**II<sup>a</sup> INTEGRAZIONE AL DOCUMENTO DI  
VALUTAZIONE DI COMPATIBILITA' ACUSTICA  
AI SENSI DELL'ART. 41 L.R. 31/02**

PIANO PARTICOLAREGGIATO DI INIZIATIVA PRIVATA IN ZONA Dc7 E De5  
ALL'INTERNO DI COMPARTO INDUSTRIALE ARTIGIANALE  
SITO A MONTALETTO (COMUNE DI CERVIA)

Il presente documento integrativo viene redatto in risposta alla nota ARPA PGN 5981 del 11/07/2013 in merito alla richiesta di ulteriore documentazione integrativa finalizzata alla valutazione della compatibilità acustica relativamente al piano particolareggiato di iniziativa privata da realizzarsi in zona Dc7 e De5, all'interno del comparto industriale artigianale sito a Montaletto, comune di Cervia, provincia di Ravenna, proposto dai sig. Magnani Claudio e Foschi Rina Romea in qualità di proprietari prevalenti delle aree interessate.

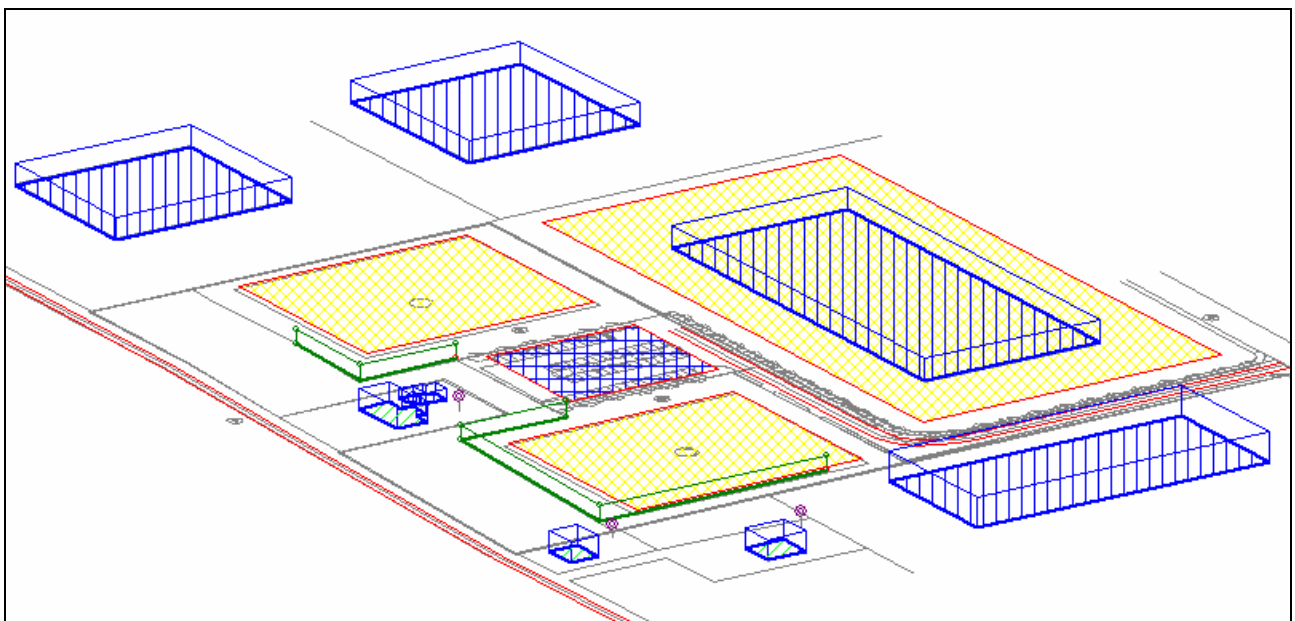
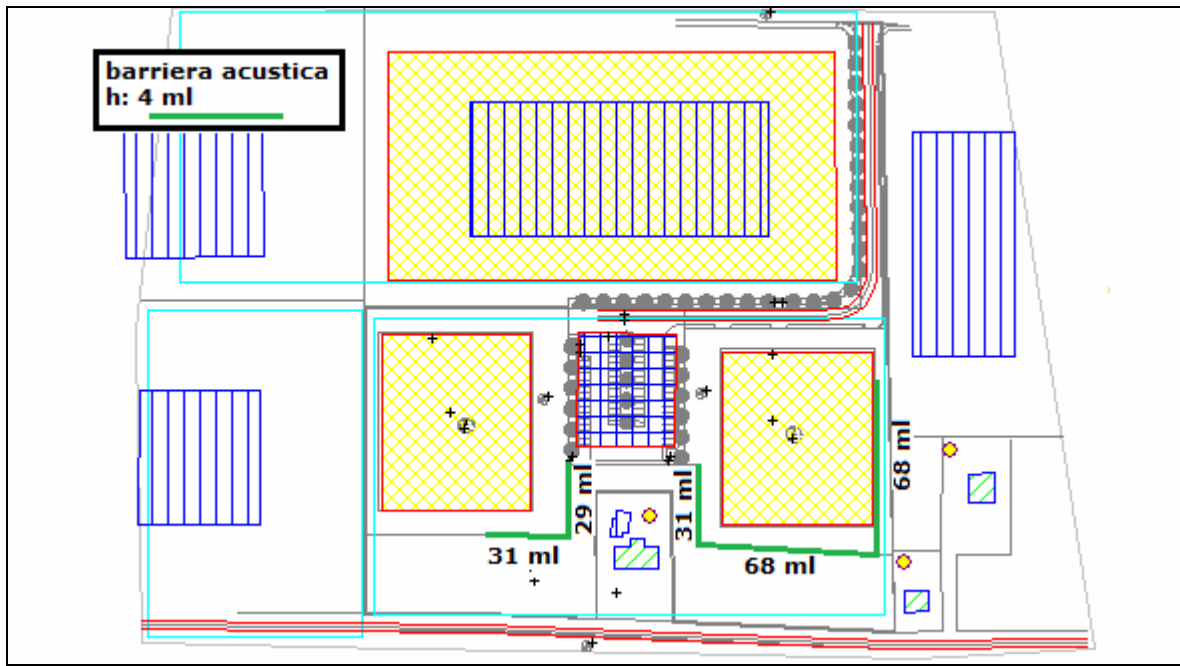
L'eventualità di un mancato rispetto dei limiti differenziali diurni di immissione, ipotizzata nella nota ARPA del 11/07/2013, in corrispondenza delle facciate del ricettore R1 prospettanti la nuova area produttiva, impone l'adozione di misure volte a mitigare l'impatto acustico generato dalla lottizzazione in oggetto.

Alla luce di quanto sopra esposto, si evidenziano di seguito gli elementi relativi al posizionamento ed al dimensionamento di n. 2 sistemi di barriere acustiche di mitigazione atte a garantire ulteriore margine di sicurezza in merito alla conformità normativa in corrispondenza del ricettore R1, il quale, come già visto nei precedenti documenti inoltrati, rappresenta il ricettore sensibile di maggiore criticità nel ventaglio dei ricettori individuati circostanti la lottizzazione, fermo restando però che le soluzioni individuate nei confronti del ricettore R1 saranno adottate anche nei confronti degli altri ricettori.

Si ipotizza, allo scopo suddetto, l'installazione di barriere acustiche antirumore, composte da segmenti di pannelli modulari, del tipo fonoassorbenti su entrambi i lati, aventi massa superficiale superiore a  $20 \text{ Kg/m}^2$ , ed altezza costante pari ad almeno 4 ml.

In accordo con le esigenze espresse in questa sede dal progettista dell'intervento e dalla proprietà, le barriere fonoassorbenti verranno installate in corrispondenza di porzioni di perimetro dei due lotti produttivi e comunque, conformemente ai dettami del REC, ad una distanza minima dai confini di proprietà pari a 5,00 ml.

Lo sviluppo lineare complessivo del sistema barriere "lotto A" sarà pari a 167,00 ml suddiviso in tre segmenti lungo il perimetro del lotto edificabile, rispettivamente di 31,00 ml, di 68,00 ml e di 68,00 ml, con superficie totale di barriera pari a 668,00 m<sup>2</sup>. Altezza costante pari a 4,00 ml.

Lo sviluppo lineare complessivo del sistema barriere "lotto B" sarà pari a 60,00 ml suddiviso in due segmenti lungo il perimetro del lotto edificabile, rispettivamente di 31,00 ml e di 29,00 ml. La superficie totale della barriera sarà pari a 240,00 m<sup>2</sup>. Altezza costante pari a 4,00 ml.
